No. EXPEDIENTE
<b>MOPC-CCC-LPN-2019-0035</b>
No. DOCUMENTO
01

**RESPUESTA A CONSULTAS AL PLIEGO DE CONDICIONES**

Con relación al procedimiento de Licitación Pública Nacional No. MOPC-CCC-LPN-2019-0035 para la “*RECONSTRUCCIÓN DE LA CARRETERA PORTILLO – LA LUISA PROVINCIA MONTE PLATA*”, tenemos a bien dar respuesta a las preguntas realizadas por los oferentes en tiempo hábil, de acuerdo al cronograma de actividades.

5.2(5) Hormigón Estructural Clase E

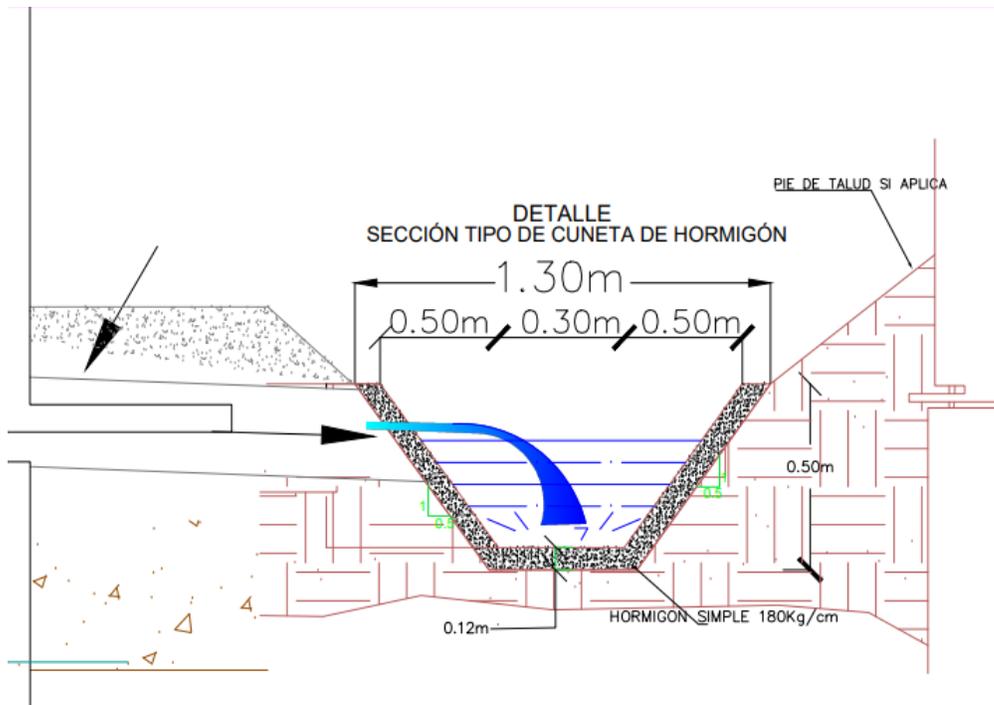
- h. Favor enviar la cuantía o detalle de armado y espesor para la partida 5.2 (5).

La cuantía de acero a utilizar es 1.47 Qq/M3, espesor= 0.10 mts.

5.5(2) a) Reparación barandas de metal  
Puente Cajón

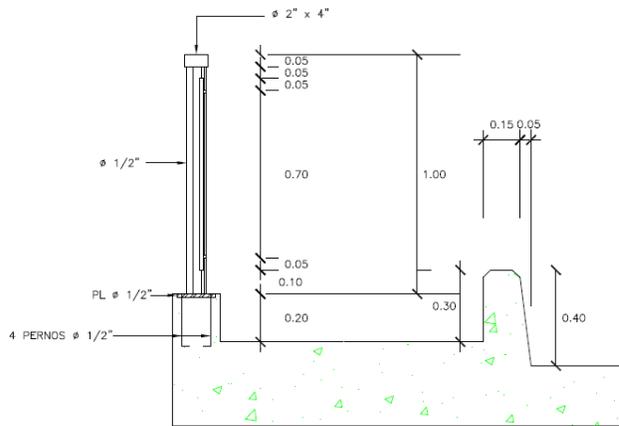
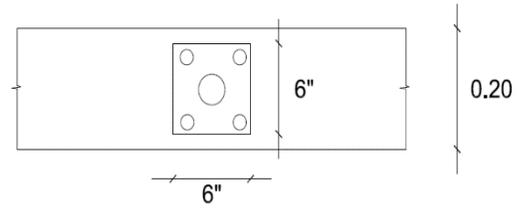
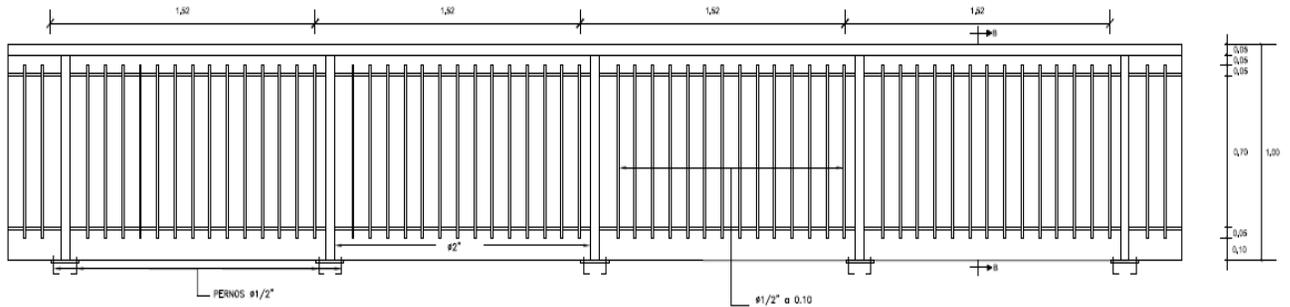
- j. Favor enviar detalles de barandas para la partida 5.5 (2) a) reparación barandas de metal Puente cajón.

Ver ENMIENDA No.1 DETALLES BARANDAS TIPO.pdf

Considerar para la Reparación, limpieza, puntos de soldaduras y pintura general

- 7.3(1) Bordillo y Contén de Hormigón vaciado en sitio  
(Hormigón Simple Industrial 180 kg/cm<sup>2</sup>)

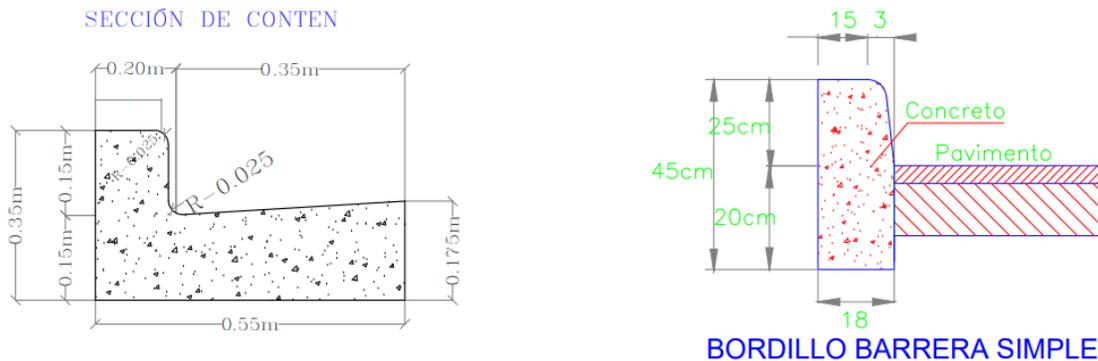
- k. Para la partida 7.3 (1) Bordillo y contén de hormigón vaciado en sitio, favor suministrar la sección transversal, y la resistencia del hormigón.

En el detalle de la partida se especifica la Resistencia del Hormigón según lo indica es 180 kg/cm<sup>2</sup>

Ver Enmienda No.1 DETALLES DE CUNETETA TRAPEZOIDAL Y BORDILLO.pdf

Sección de cunetas

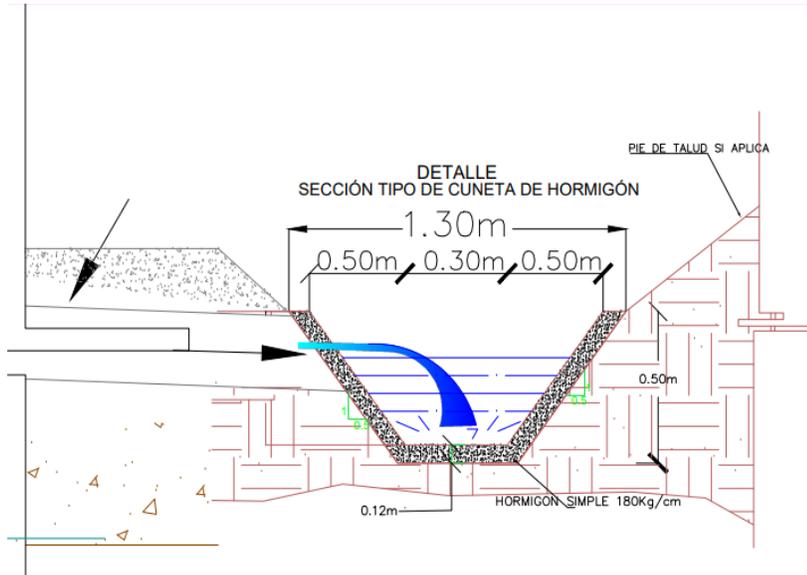
e. ¿Cuáles son los espesores de la sección de las cunetas, aceras, etc.?

La acera tiene una longitud de 200. MI, ancho de 1.00 Mts y espesor de 0.10 Mts

Ver Enmienda No.1 DETALLES DE CUNETA TRAPEZOIDAL Y BORDILLO.pdf

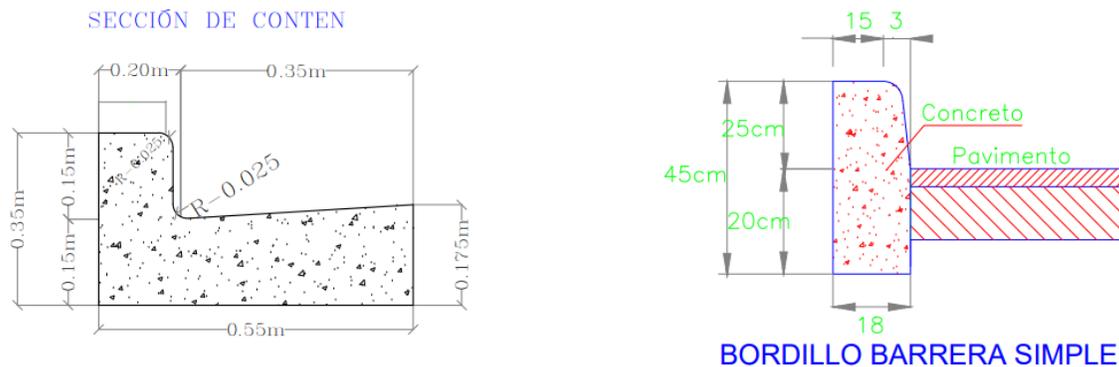
- d. ¿Dónde se debe incluir la excavación de las alcantarillas diámetro de 36 pulgadas en la lista de cantidades?

La excavación para alcantarilla corresponde al ítem

2.5(1) Excavación para Estructuras Hasta 1.50M de Profundidad
